改善箇所説明図

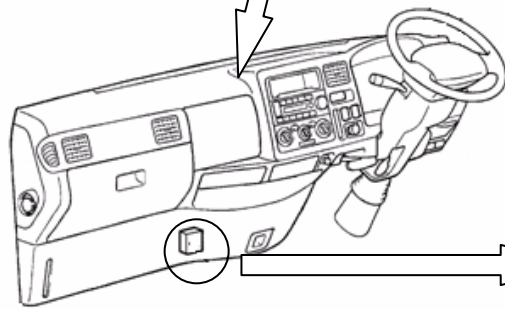
基準不適合発生箇所

バン型車両に架装した車両において、補助方向指示器を増設したことから電気負荷が増大したため、方向指示器とハザードランプ兼用のフラッシャーユニット内部のリレー端子の熱容量が不足しているものがある。そのため、ハザードランプを長時間点灯すると当該端子の半田部が高温になり、熱膨張と収縮の繰り返しによって当該端子半田部に亀裂が発生し、最悪の場合、方向指示器とハザードランプが点灯しなくなるおそれがある。

全車両、当該フラッシャーユニットを対策品と交換する。

識別：ヒューズ・ボックス・カバー裏に青色シールを貼り付ける。
